改善箇所説明図

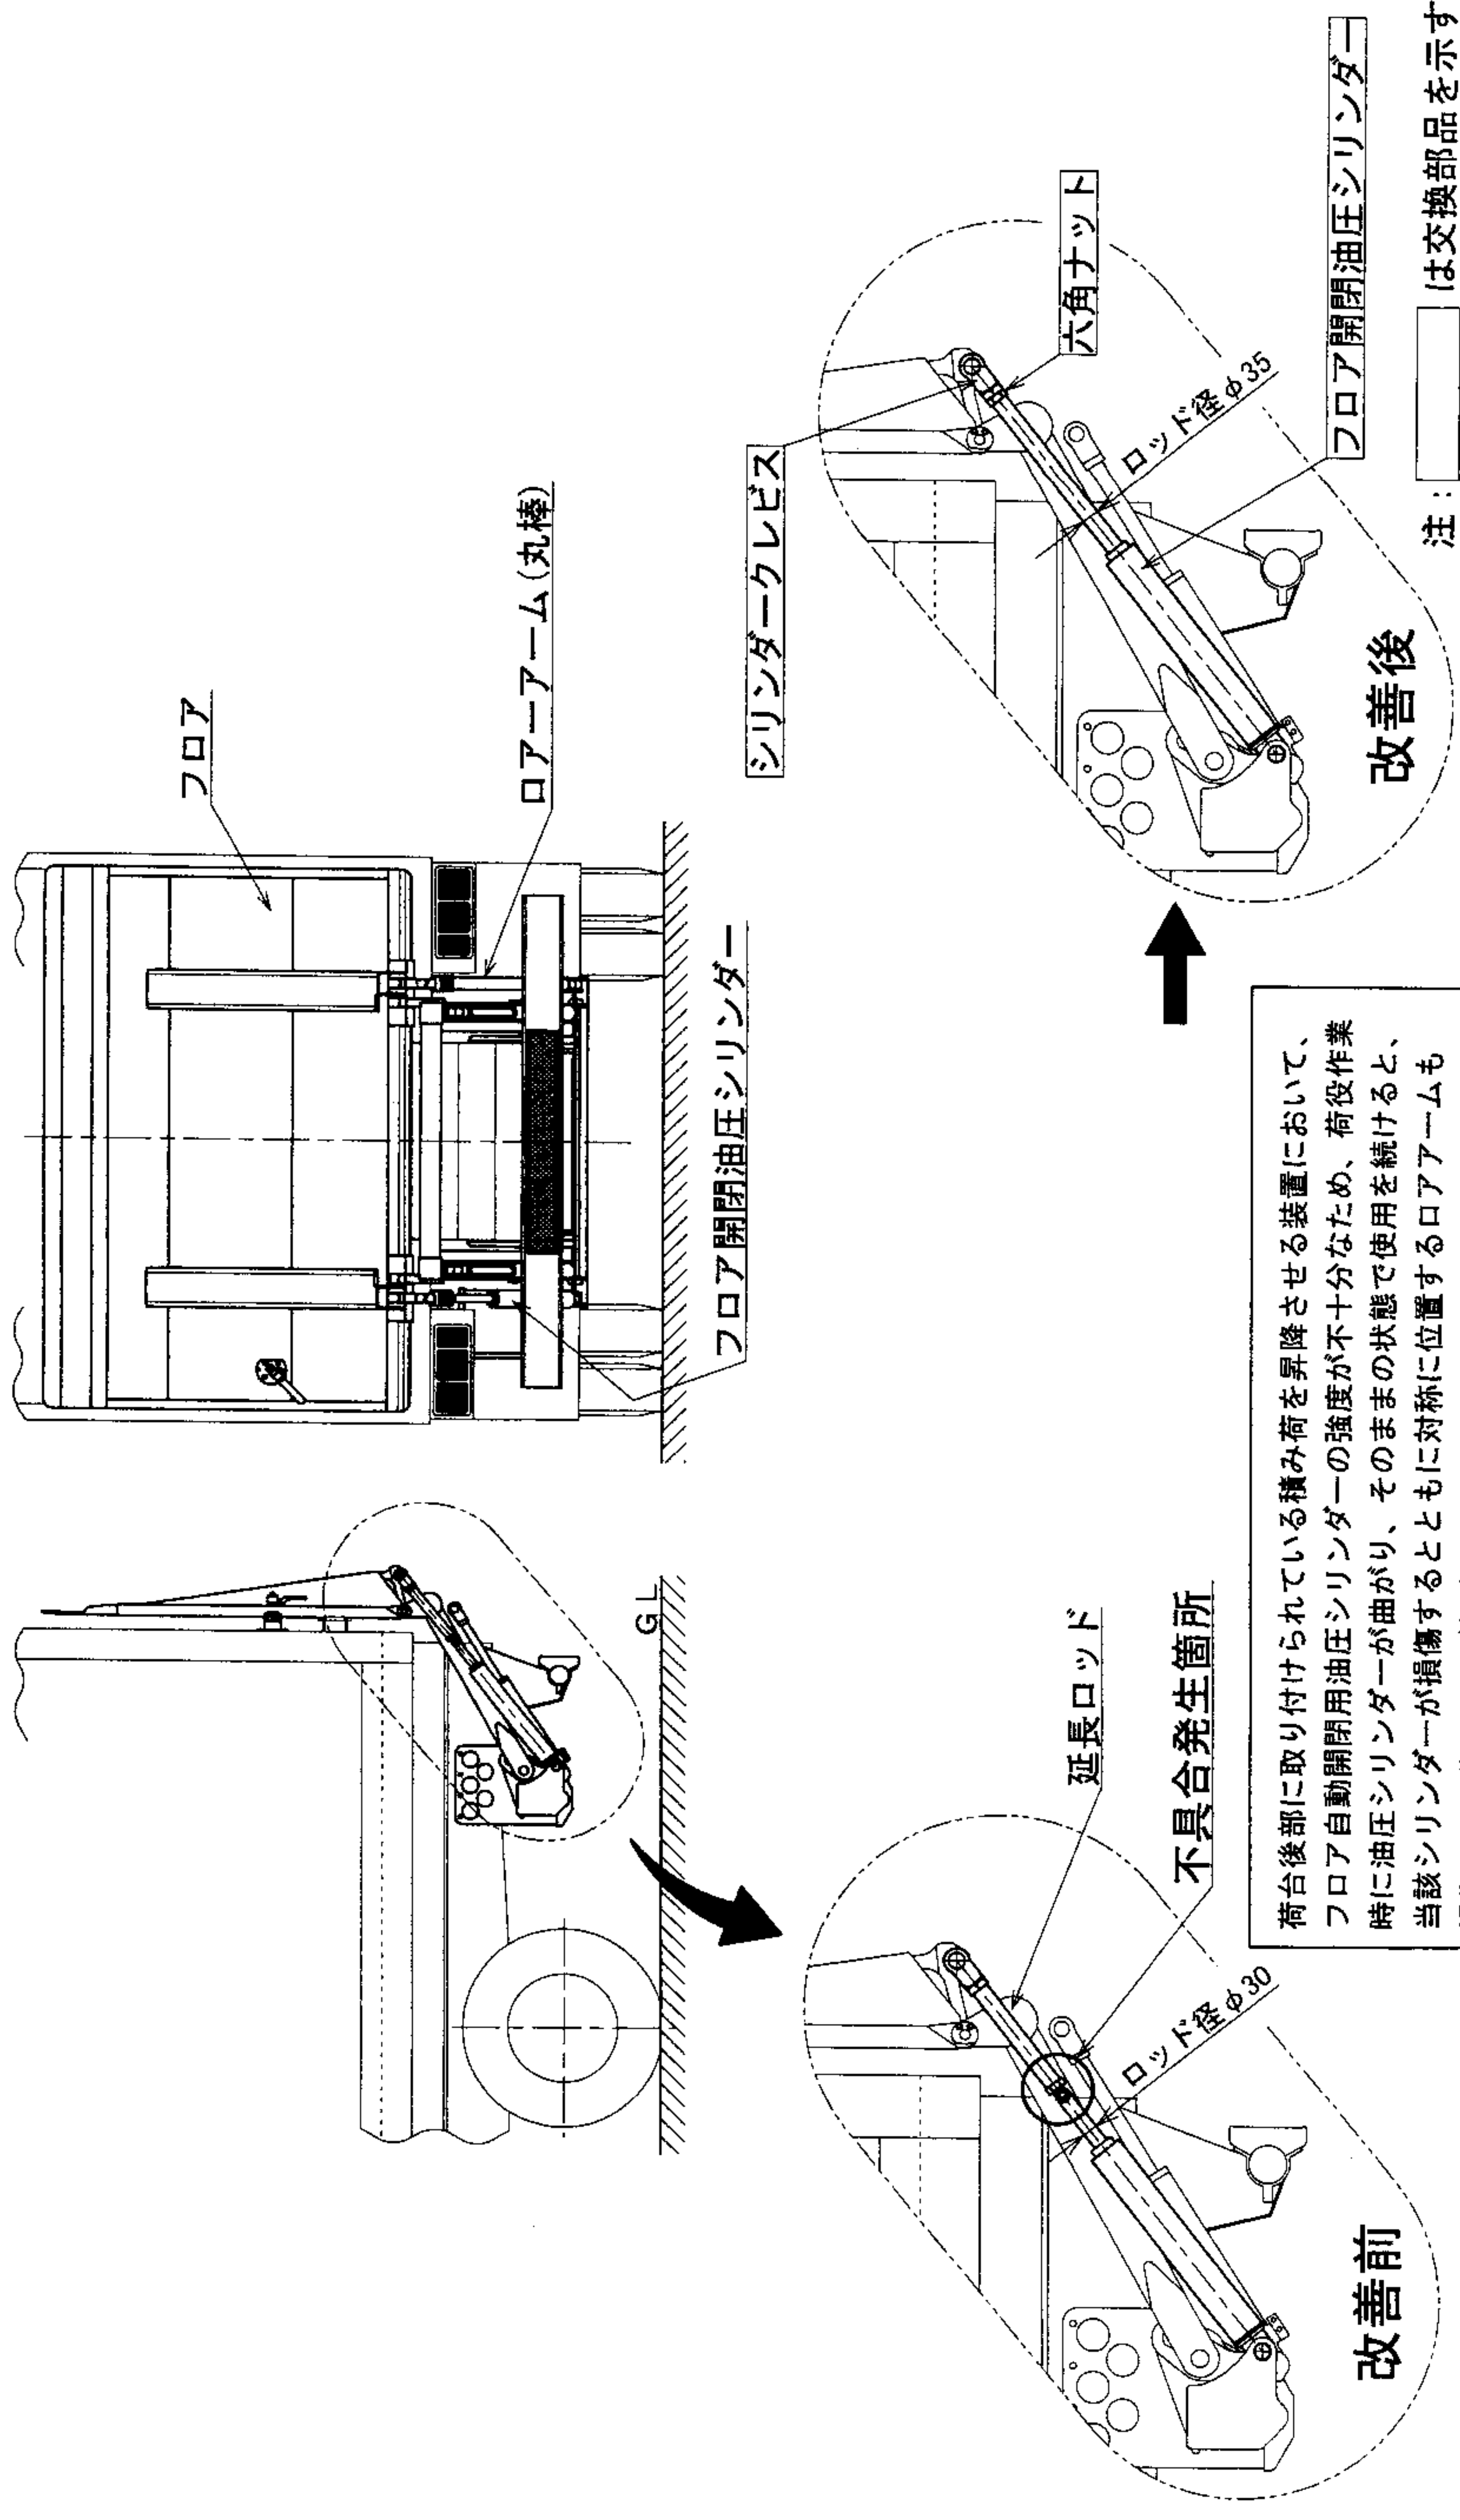
荷台後部に取り付けられている積み荷を昇降させる装置において、フロア自動開閉用油圧シリンダーの強度が不十分なため、荷役作業時に油圧シリンダーが曲がり、そのままの状態で使用を続けると、当該シリンダーが損傷するとともに対称に位置するロアアームも損傷して昇降フロアが傾き、最悪の場合、昇降フロア上の積み荷が落下し、作業員又は第3者に危害を及ぼすおそれがある。

改善の内容
対策品のシリンダーに交換する
